# 提案された断面の検討結果について

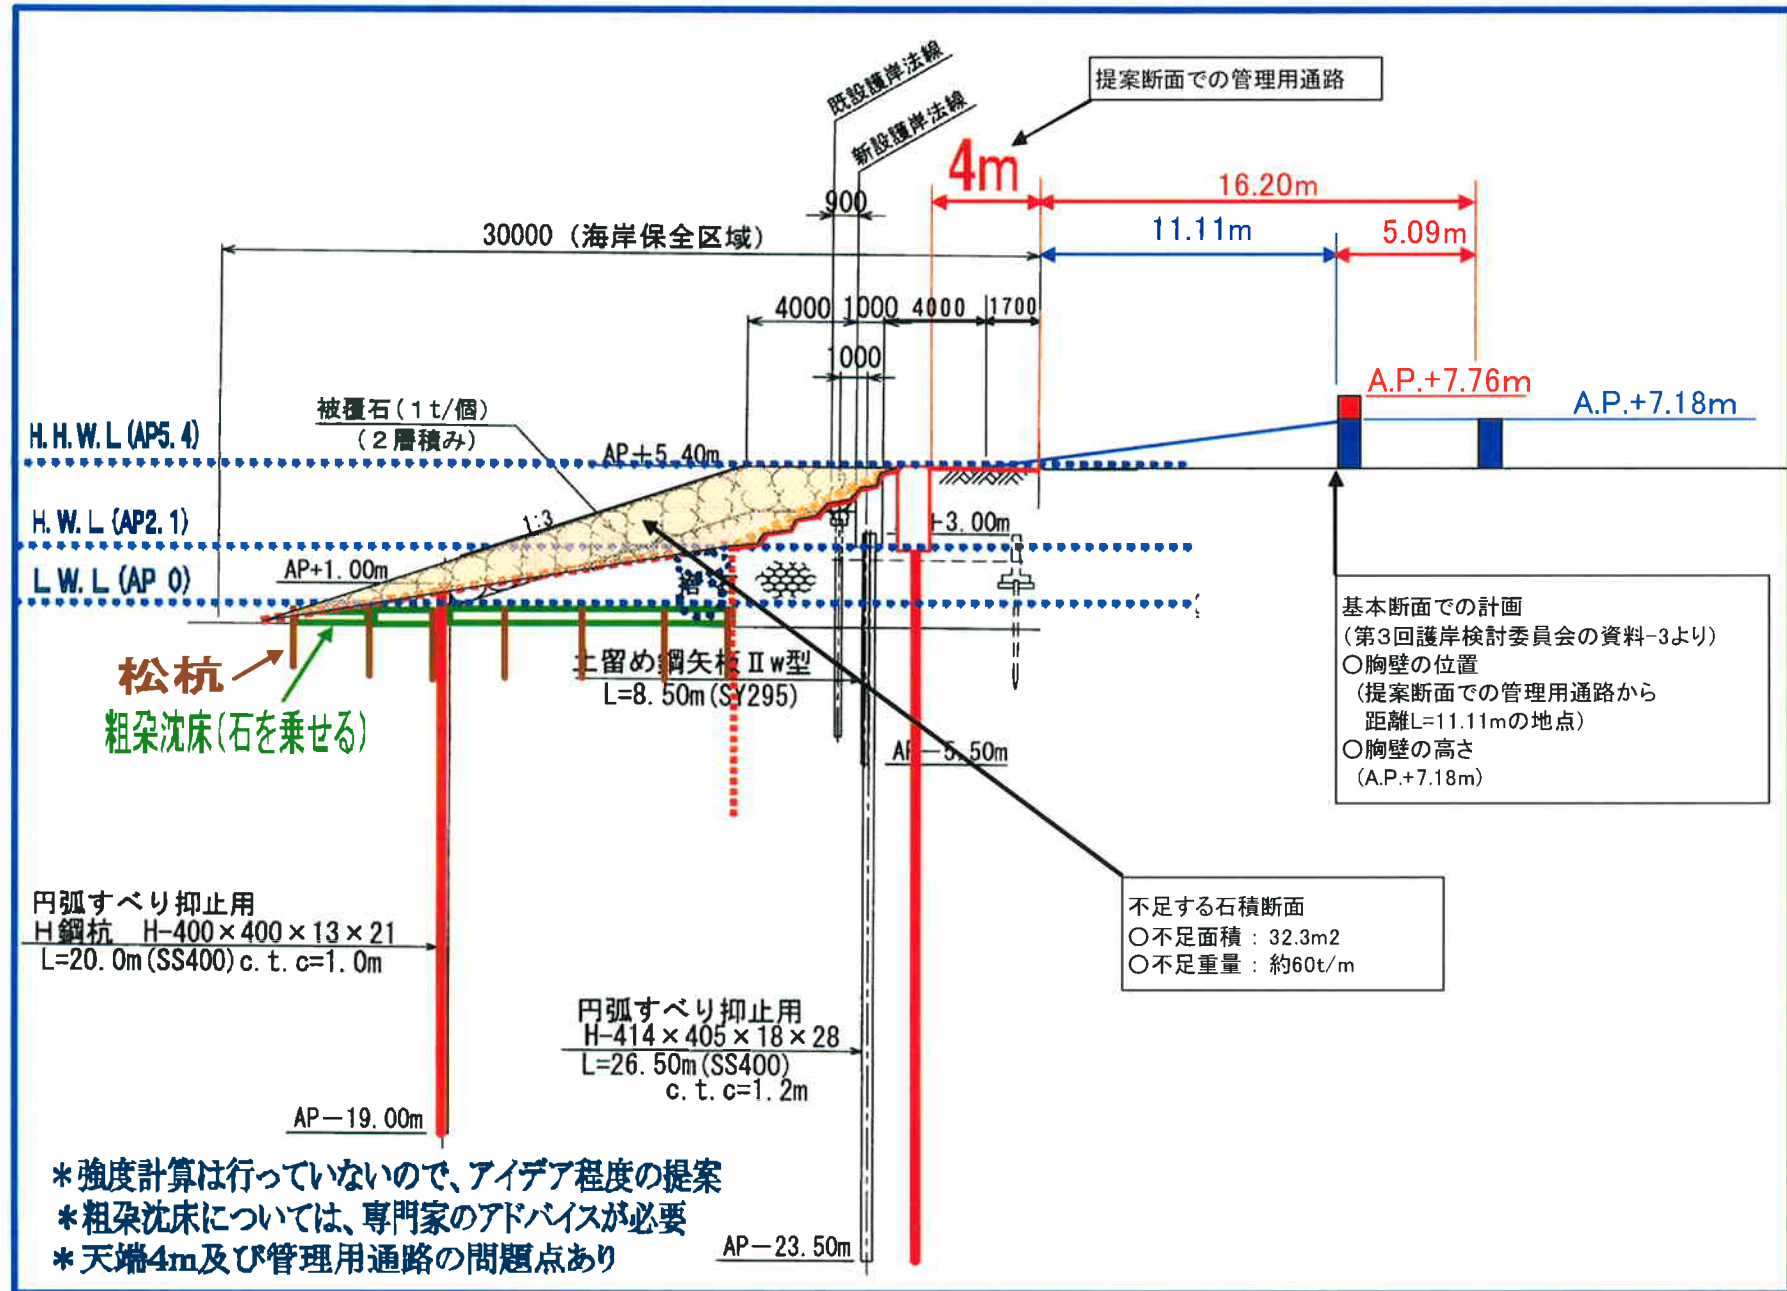
## 1. 提案された断面での「波のうちあげ高」と「捨石量の不足分」について

## 2. 提案された断面の「改良」について
